NOTE D'INFORMATION AUX LIVRYENS

Délibération n°35 du Conseil municipal du 25 septembre 2008

Le maire a fait voter un vœu concernant le Dossier d'Objectifs et de Caractéristiques Principales pour un débranchement du T4 à Livry-Gargan présenté par le STIF (Syndicat des Transports d'Ile-de-France) :

LES 2 FAMILLES RESTANTES AU DOCP

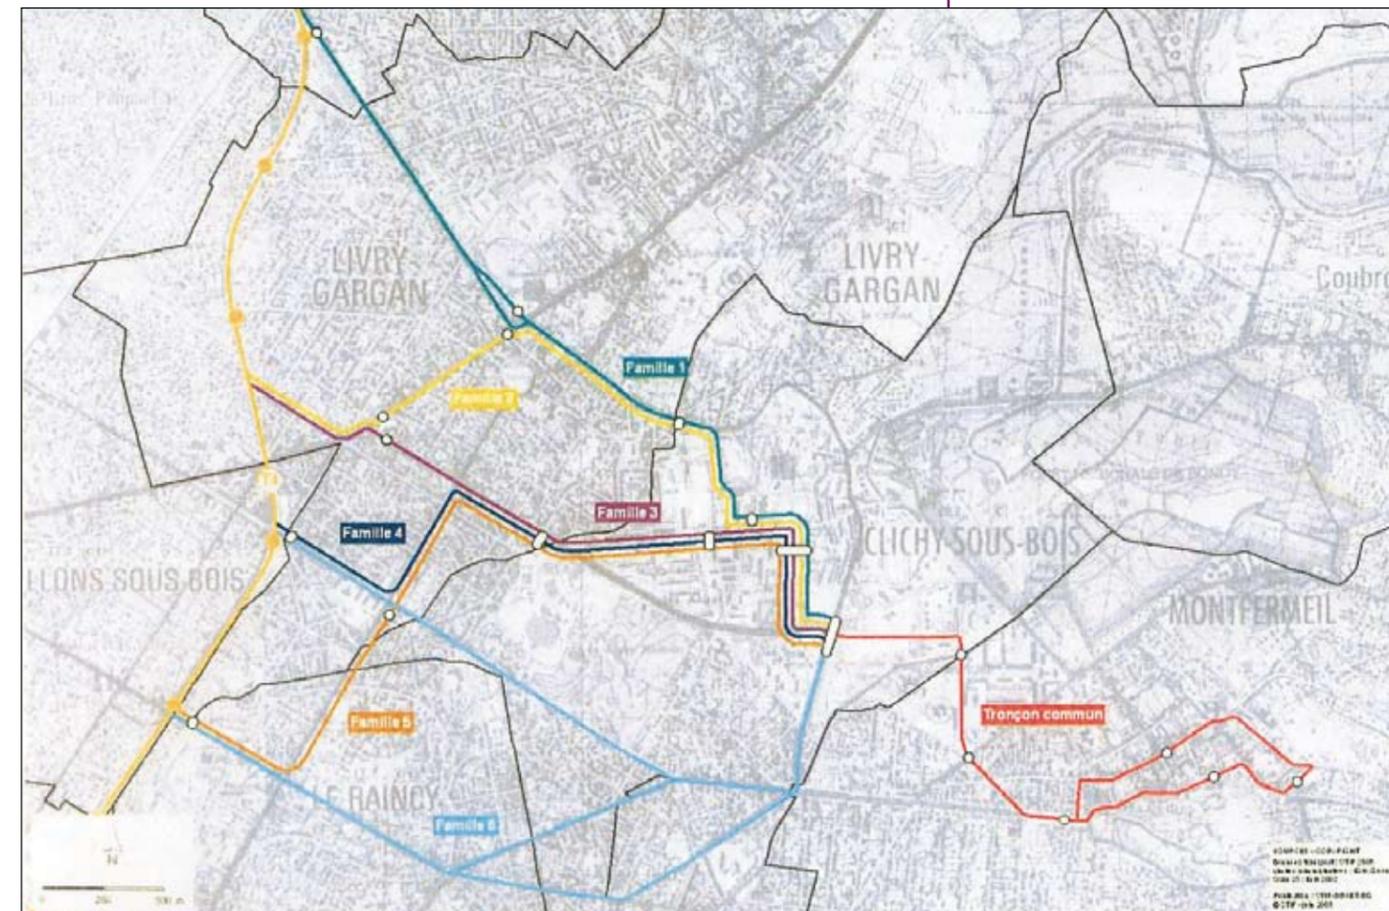
Par ailleurs, le contenu du DOCP ne fait apparaître que les deux familles de tracés et exclut de revenir sur les autres familles de tracés, ce qui n'est pas conforme à l'esprit d'une concertation.

- L'implication de la Commission Nationale du Débat Public et la participation des administrés dans le cadre de la procédure de concertation préalable n'ont de sens que si tous les scénarii alternatifs sont étudiés.
- Le Conseil municipal demande donc au STIF que toutes les variantes de tracés et de modes de transport soient présentées lors des procédures de débat public et de concertation préalable.

TRACÉ N°1 : FAMILLE 3

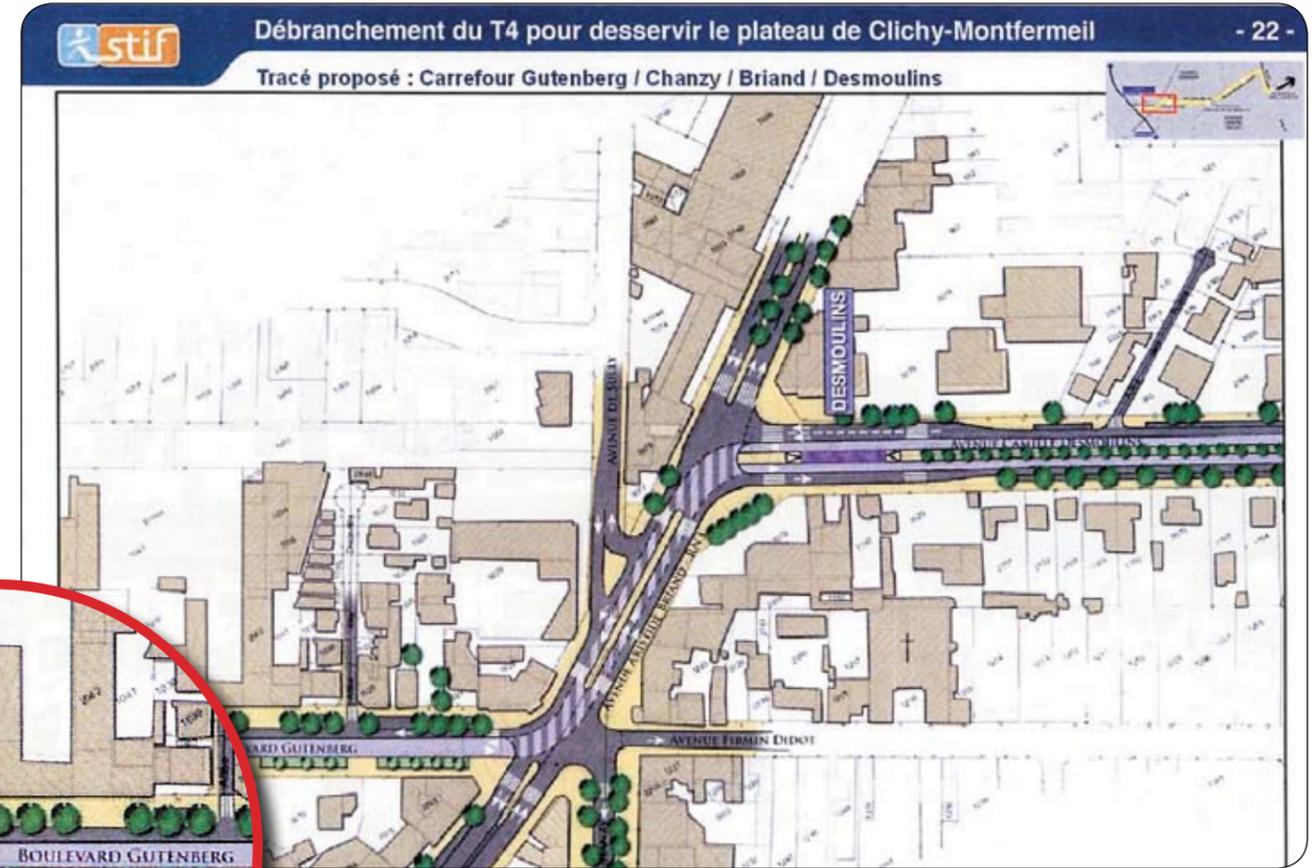
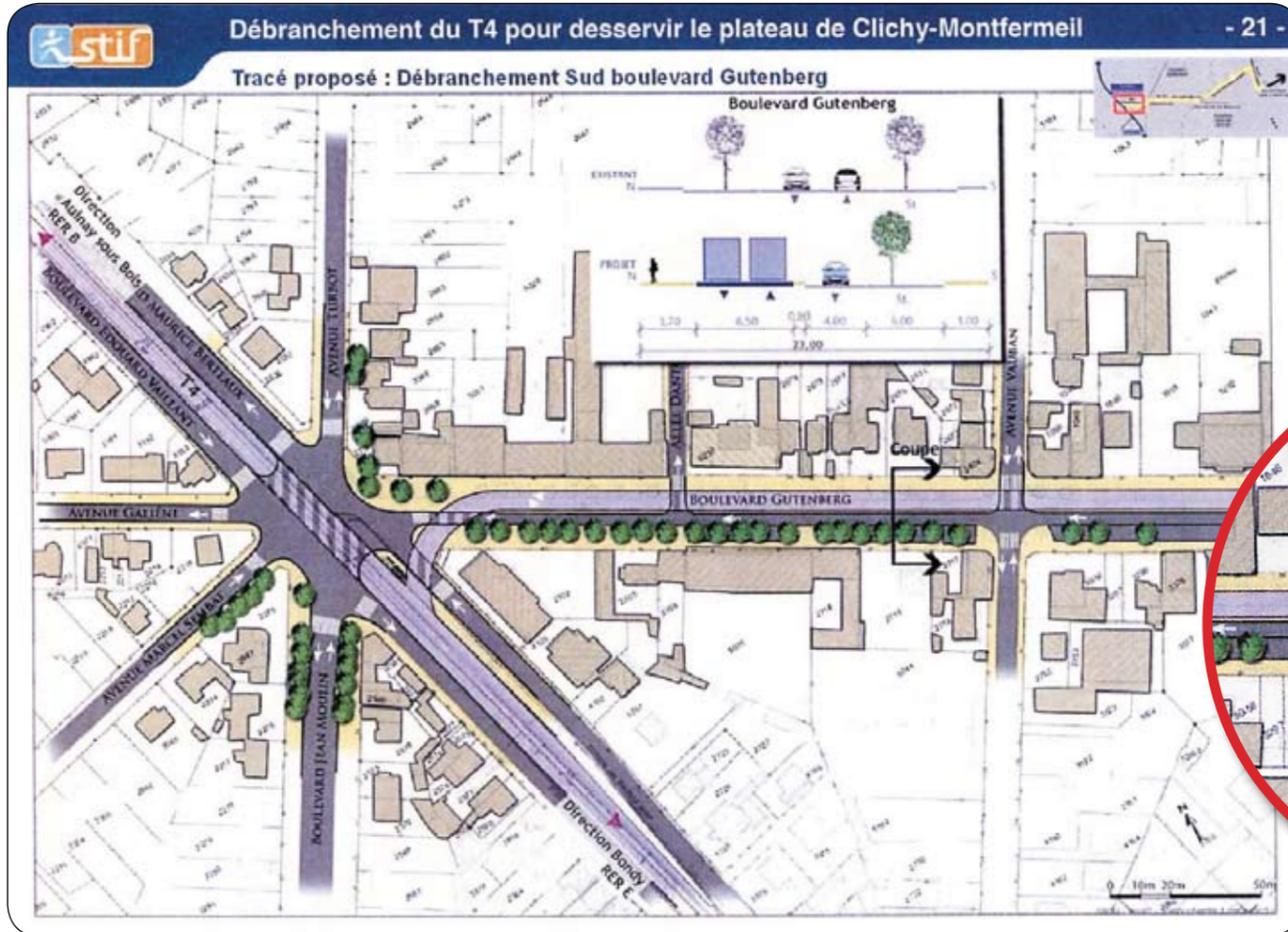
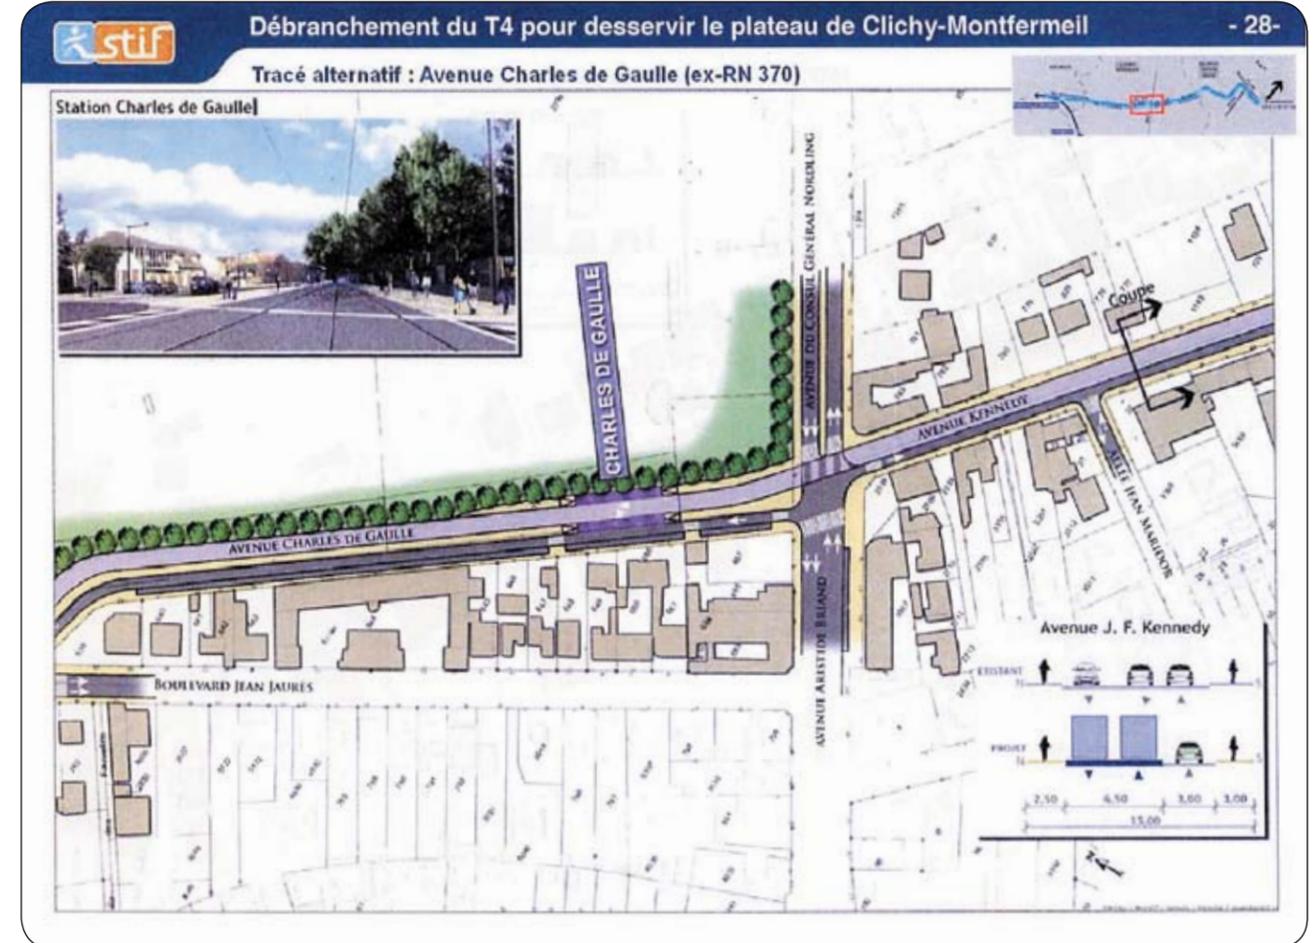
INSUPPORTABLE POUR LES RIVERAINS

(en particulier Bd Gutenberg)

- Mise en sens unique rendant les accès très difficiles
- Perte de places de stationnement
- Accès aux écoles très délicats voire dangereux
- Accès des riverains à leurs propriétés impossibles ou nécessitant l'arrêt du Tram-train pour entrer ou sortir
- Desserte très difficile du quartier Firmin-Didot
- Forte pénalisation de l'activité des commerçants tant de Chanzy, avec 3 marchés par semaine, que du Bd Gutenberg

INCOHÉRENT AU PLAN TECHNIQUE

- Le Tram-train est au sud-ouest sur une partie du bd Gutenberg et au nord-ouest ensuite
- Les rayons de giration du Tram-train frappent les propriétés riveraines
- Le site propre est impossible sur la RN3
- Il pénalise fortement le T4 actuel par un fonctionnement en « Y »

INADMISSIBLE SUR LE PLAN DE LA CIRCULATION

- Blocage de la RN3 y compris du Tram-train lui-même selon une étude DDE
- Blocage des transports en commun sur toutes les voies du tracé (bus, navette)
- Inaccessibilité aux écoles élémentaires, maternelles et au lycée depuis l'est du T4 par mise en sens unique du Boulevard Gutenberg
- Blocage des voies parallèles à la RN3 indispensables à la desserte de nos quartiers
- Desserte très réduite des commerces du Bd Chanzy
- Mise en sens unique inversé rue Firmin-Didot pénalisant fortement la desserte de ce quartier
- Blocage du carrefour Camille-Desmoulins/Roger-Salengro par suppression des "tourne-à-gauche"
- Difficultés de circulation aggravées par les nécessités de l'entretien de la voirie et du ramassage des déchets des ménages
